Saksframlegg

Arkivsak-dok. 22/11012-25
Saksbehandler Ingunn Dahlseng Håkonsen

Grimstad kommune- forslag til innsigelse og uttalelse til reguleringsplan for Aagre

Figur 3 Utsnitt fra plankartet som viser tiltakene i og i tilknytning til Landvikvannet. Blå pil markerer område for hytter på påler (LS1 og LS2).

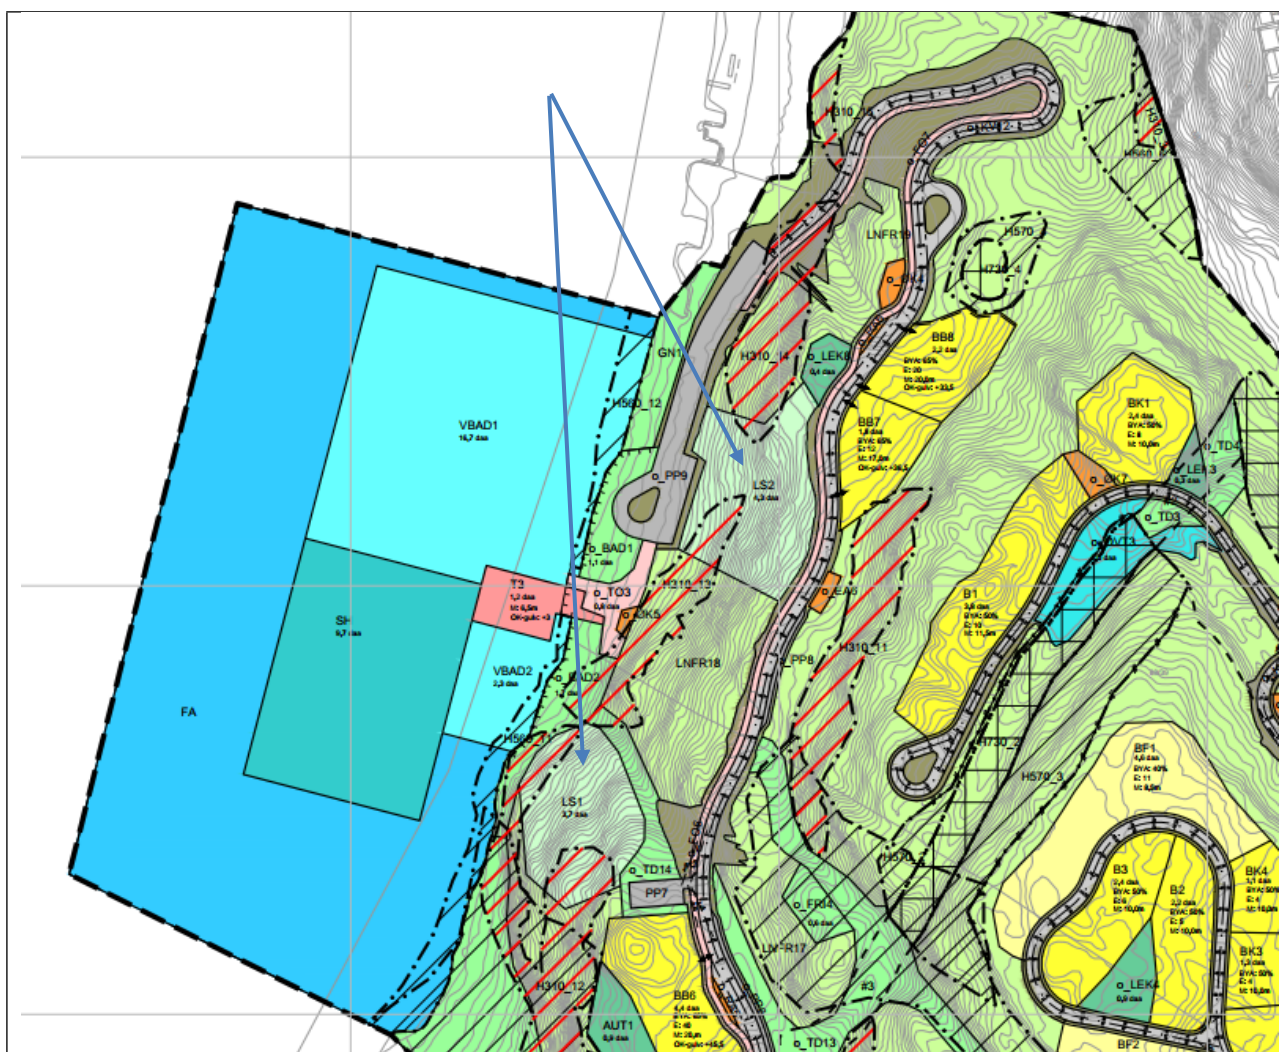
Bestemmelsene for tiltakene i Landvikvannet åpner for flere innretninger inkludert båtslipp, ankere/ moringer i sjøbunn, bygg på påler/flytende samt andre installasjoner (flytebrygger, blåser mm). Det opplyses at småbåtanlegget åpner for 50 båtplasser og det er satt krav om etablering av tømmestasjon for båtseptik på land mm.

Arealet som er avsatt i plankartet er større enn nødvendig for antall båtplasser som tillates, ettersom forslagstiller mener at det i fremtiden kan gjøres endringer for å tilrettelegge for mer enn 200 båtplasser totalt. I Landvikvannet foreslås det å bygge et forsamlingshus/ serveringslokale med strandpromenade eller lignende. Det kan etableres på påler eller som flytende.

Et parkeringsareal med plass til 40 biler, rundkjøring og adkomstvei med to kjørebane og fortau planlegges også. Forslagstiller forklarer at det ikke skal fylles ut i Landvikvannet, men det skal spantes i vannlinjen der det i dag vokser siv for å hindre masseutglidning (av parkeringsområde og vei) og for å øke arealet for opphold på land.

Ovenfor tiltakene, innenfor arealet markert LS1 og LS2, er det åpnet for 9 private hytter på påler langs grøntarealet.

Fylkeskommunedirektøren vurderer at vilkårene for å tillate tiltak etter vannforskriften § 12 hverken er tilstrekkelig vurdert eller oppfylt, og det foreligger dermed ikke tilstrekkelig beslutningsgrunnlag i saken. Forslaget kan være i strid med miljømålene i regional vannforvaltningsplan og vannforskriftens § 12, og fylkeskommunedirektøren anbefaler derfor å reise innsigelse til tiltakene i Landvikvannet.

1. Fylkesutvalget fremmer innsigelse til tiltakene i Landvikvannet, da vilkårene etter vannforskriften § 12 ikke er vurdert eller oppfylt, og tiltakene kan være i strid med miljømålene i den regionale vannforvaltningsplanen.
2. For å løse innsigelsen, skal det gjennomføres en vurdering etter vannforskriftens §12. Denne vurderingen legges til grunn for om en småbåthavn mm. kan etableres.
3. Fylkesutvalget anbefaler en enkel tilrettelegging for friluftsliv langs Landvikvannet. Tilrettelegging for kajakk og stier etter naturgitte forhold anbefales.
4. Fylkesutvalget ber kommunen nyttiggjøre seg av råd og innspill i saken.

Figur 4 Oversikt over adkomstvei (del1) og skolevei gjennom Morholtskogen (del 5) ned til Holvik skole (del 6).

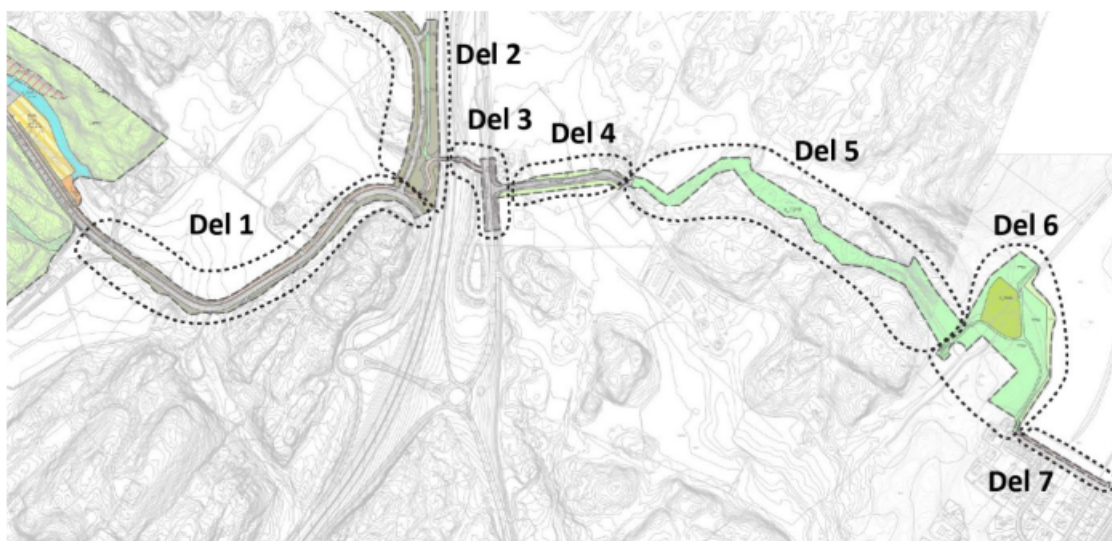
Skolebarn fra Aagre vil gå via kulvert under E18 som er forslått regulert til gang-sykkelveg. I vegkart er denne regulert som skogsbilveg. Det er usikkerhet tilknyttet til om den er regulert med tanke på gårdsdrift og/ eller som adkomst til boligene på vestsiden av E18. Fylkeskommunedirektøren anbefaler at det sjekkes om det foreligger avtaler mellom Statens vegvesen og beboere ettersom avkjørsel/ kryss ved fylkesveg 420 er regulert med vikeplikt.

I dokument «Vurdering av trafiksikker skoleveg» er det ikke beskrevet hvorfor det ikke er sett på løsninger der barna krysser i kulvert. Det er forutsatt at kryssing finner sted i plan eller via bru. Dette kan ha sammenheng med at det kan være vanskelig å etablere gang-sykkelveg mellom E18 og fylkesveg 420, og kulvert under fylkesveg 420. Det er begrenset areal, usikkerhet knyttet til overvann, vannveier og stabilitet av fylkesveg og E18.

Videre konkluderes det med at lysregulering er en bedre løsning enn bru da det dette vil føre til vesentlig omveg, og at det kan tenkes at flere vil velge å krysse kjørebanelen i plan. I Agder har det vært en restriktiv holdning til å etablere signalregulerte gangfelt utenfor byer. Valgte løsninger har vært planskilt kryssing, rundkjøring som trafiksikkerhetstiltak

Det er Vegdirektoratet som er vedtaksmyndighet for oppsetting og nedtaking av trafikksignalanlegg. Fylkeskommunedirektøren gjør oppmerksom på at da det ikke er søkt om vedtak om dette før saken ble lagt til offentlig ettersyn, kan det vise seg at planlagte løsning ikke kan etableres fordi den ikke tilfredsstiller vedtaksmyndighetenes krav til signalregulering.

Figur 7 Utsnittet viser det aktuelle område hvor rød skravur anviser området som bør endres fra H730- 1 og 2 til H570.

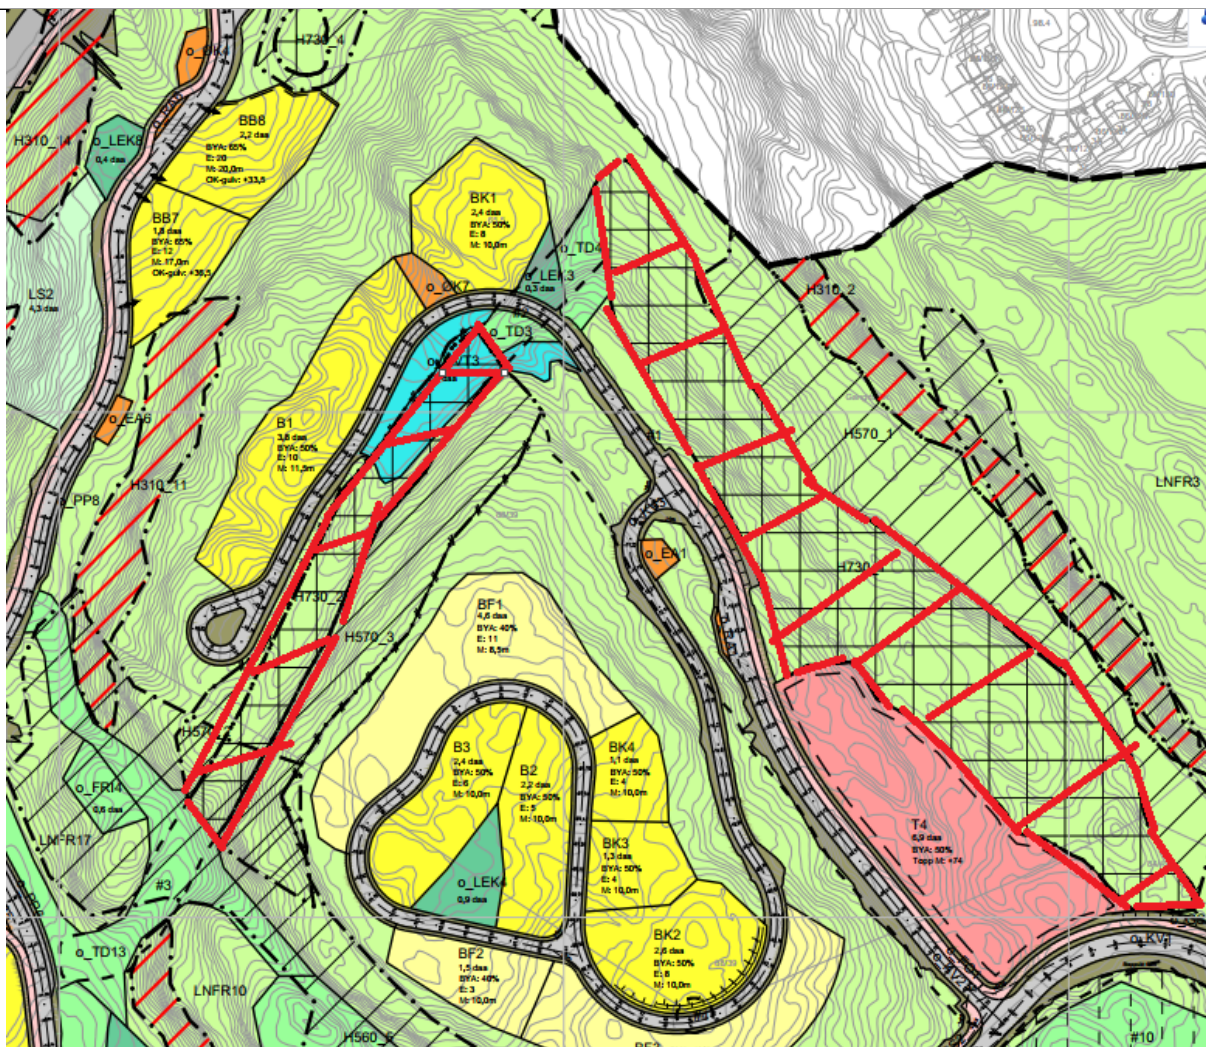
I forbindelse med områdeplanen Aagre gav Riksantikvaren dispensasjon fra kulturminneloven uten vilkår for Askeladden id: 232410, 232461, 232541 og 244651. Når det gjelder Askeladden id: 232541 er det er brukt feil sosikode i plankartet. Kulturminnet er markert med H-730-1 og 2. Ber om at dette endres til H-570 med påfølgende undernummer.

Bestemmelsen som står som punkt to under 8.4 Båndleggingssone – båndlegging etter lov om kulturminner (H730), flyttes til 8.3 Hensynssone – bevaring kulturmiljø (H570).

I forslaget er det foreslått et fordrøyningsanlegg som er planlagt lagt i hulvegtraseen, slik bildet ovenfor illustrerer. Dette vil være imot det hensynet som er lagt til grunn i områdeplanen, og de kvaliteter dette kulturminne fremmer. Fylkeskommunedirektøren ber om at dette endres slik at hulvegssystemet fremdeles er sammenhengende og kan benyttes som turvei slik intensjonen er.
